改善箇所説明図

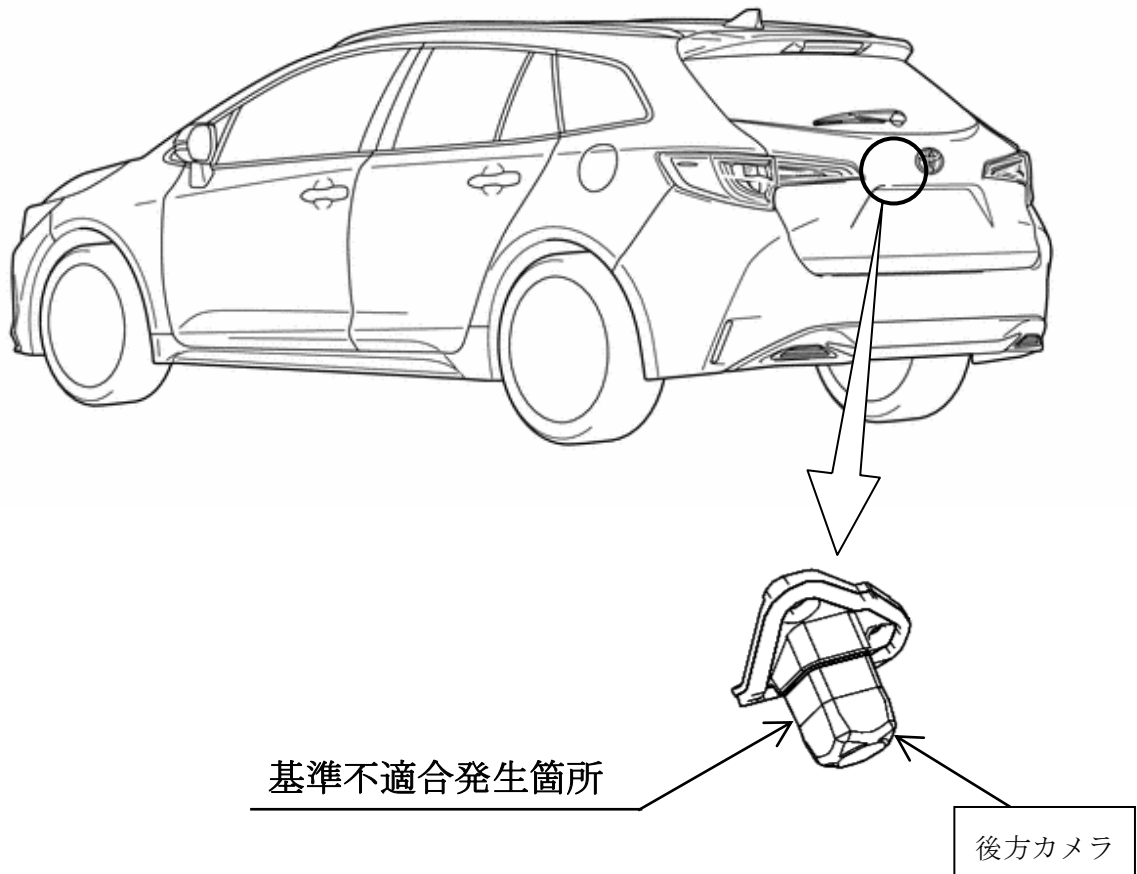
パノラミックビューまたはバックガイドモニターにおいて、溶着設備の管理が不十分なため、カメラケース接合面の防水性が確保できず、雨水等が浸入することがある。そのため、回路が腐食して導通不良となりカメラ映像が映らず、車両周辺が確認できないおそれがある。

全車両、当該カメラの製造番号を点検し、該当する場合は良品と交換する。

識別：改善済車両には、車台番号のハイフン後4桁目の上に黄ペイントを塗布する。
